A. Die Festsetzungen durch Text des rechtsgültigen Bebauungs- und Grünordnungsplanes in der Fassung vom 12.09.1995 werden wie folgt geändert:

Begründung zur 5. Änderung des Bebauungs- und Grünordnungsplanes Nr.5 "Westlich der Frühlingstrasse" im Bereich der Anne-Frank-Strasse

2. Die in Ziffer 4.1. und 4.2. dargestellten Schnitte ändern sich wie folgt:

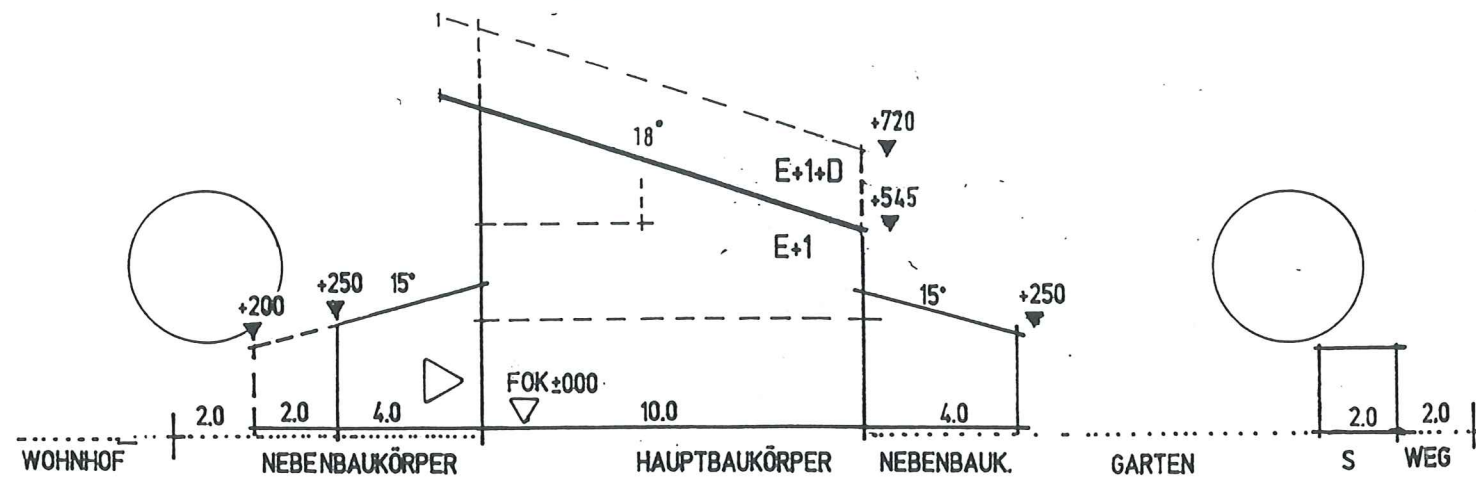
Schnitt Doppelhaus 1/200:

Schnitt Reihenhäuser 1/200:

Die ostseitige Wandhöhe beträgt 5,45 m (E+1) bzw. 7,20 m (E+1+D) über FOK EG.

Hauptbaukörper mit Pultdach, Dachneigung 18° ansteigend nach Süden (Doppelhäuser und Punkthaus) oder ansteigend nach Westen (Reihenhäuser).

- Zur Verbesserung der Nutzbarkeit der Dachgalerien wird die Dachneigung bei allen Häusern um 3° erhöht auf 18°.
- Zusätzlich wird der Kniestock der Reihenhäuser um 20 cm angehoben. Dadurch soll bei den kleinen Reihenhäusern die Zugänglichkeit der Galerie über eine Treppe vereinfacht werden.
- Bei den größeren Reihenhäusern entsteht ein besser nutzbarer Dachraum auch nach Osten.
- Eine Beeinträchtigung der Nachbarschaft ist durch den großen Abstand zu den bestehenden Reihenhäusern an der Frühlingstraße nicht zu erwarten. Eine Erhöhung der Geschoßfläche ergibt sich nicht.
